FB-XOA2685ACL001-E45954

杭州西奥电梯有限公司会签章			
西奥图号	XOA2685ACL-		
图例序号	001		
做图人	程航	日期	2021-05-31
共 1 页, 第 1 页	C-A	CA-0210531

80011796 OX-310HY导靴(增加板件 镀彩锌) 10mm 中英文 杭州西奥 P2

5号件
✱

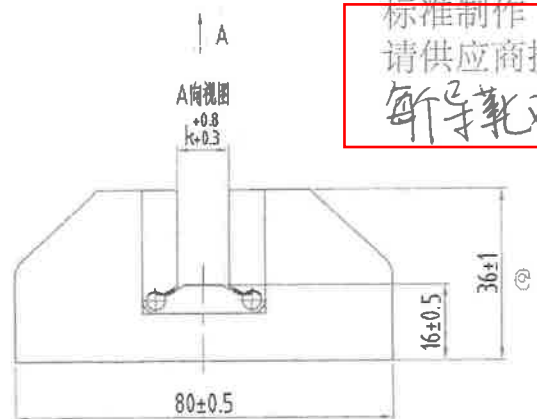
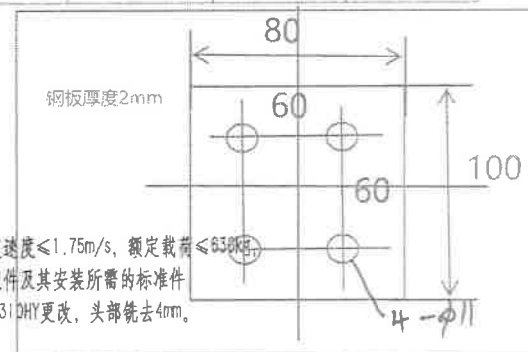
请供应商提供5号件钢板, RAL703

每个导靴对应一件5号件

钢板厚度2mm

增加钢板，见图纸

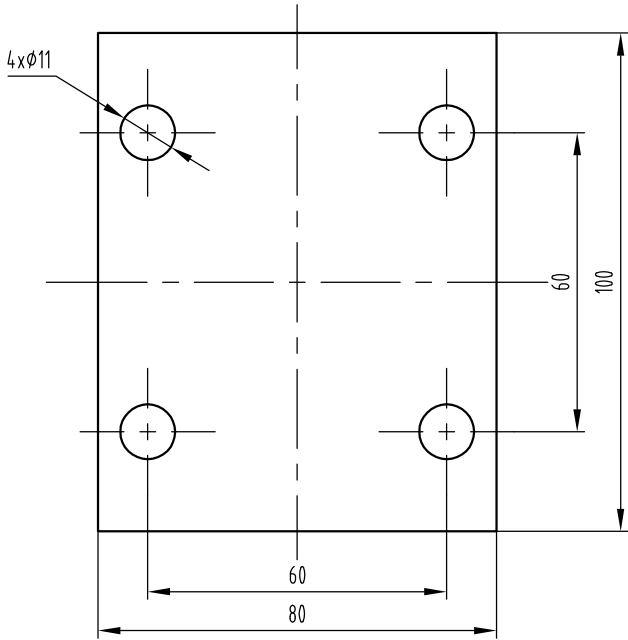
2mm 钢板
表面喷粉，颜色RAL7037灰色
